## 改善箇所説明図

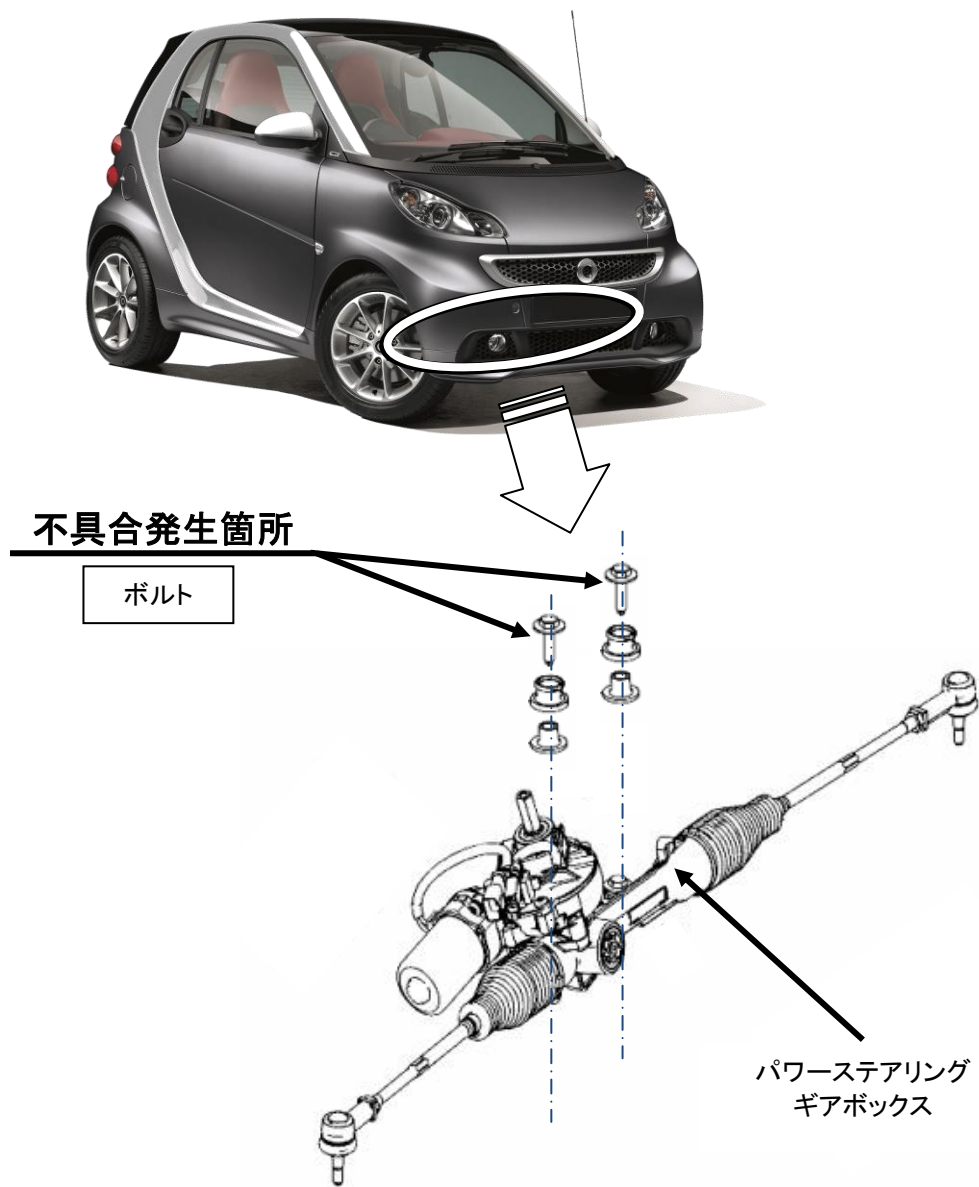
注：  は、交換作業を行う部品を示す

かじ取り装置において、ステアリングギヤボックスを車体に固定するボルトの強度が不足しているため、当該ボルトが折損し異音が発生するものがある。そのため、そのままの状態で使用を続けると、ステアリングギヤボックスが車体から外れ、かじ取り操作ができなくなるおそれがある。

全車両、ボルトを良品に交換する。
